Mission régionale d'autorité environnementale

**Avis délibéré de la mission régionale d'autorité  
environnementale sur le parc photovoltaïque porté par  
Valeco sur la commune de Domérat (03)**

**Avis n° 2022-ARA-AP-1449**

**Avis délibéré le 17 janvier 2023**

Figure 3: carte des habitats sur le site d'implantation du projet (source : étude d'impact)

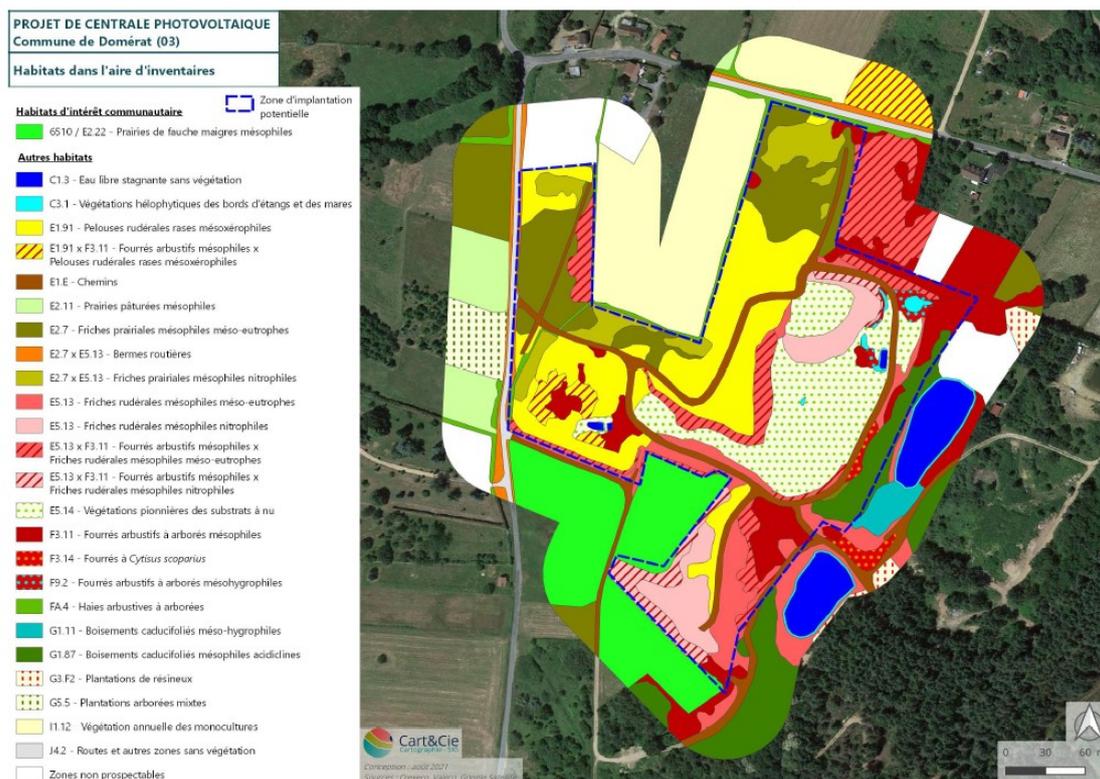
L'absence de références correctes sur les méthodologies des sondages pour caractériser les zones humides<sup>19</sup> dans l'étude d'impact est relevée.

Le dossier ne permet pas d'appréhender correctement l'impact du projet sur l'ensemble des habitats qui seront affectés (arbres remarquables, zones humides) et des fonctionnalités liées; par exemple ni les mouvements de matériaux qui risquent d'assécher les dépressions et de détruire la zone, ni les circulations d'engins, fossés et passage de câbles, et les incidences potentielles des ancrages des tables sur le fonctionnement des sols ne sont analysés et caractérisés.

**L'Autorité environnementale recommande de compléter l'identification des habitats et des zones humides, d'analyser leurs fonctionnalités, plus généralement de réévaluer et préciser les impacts du projet sur les habitats et les espèces inféodées à ceux-ci et de revoir les mesures d'évitement, de réduction et si besoin de compensation en conséquence.**
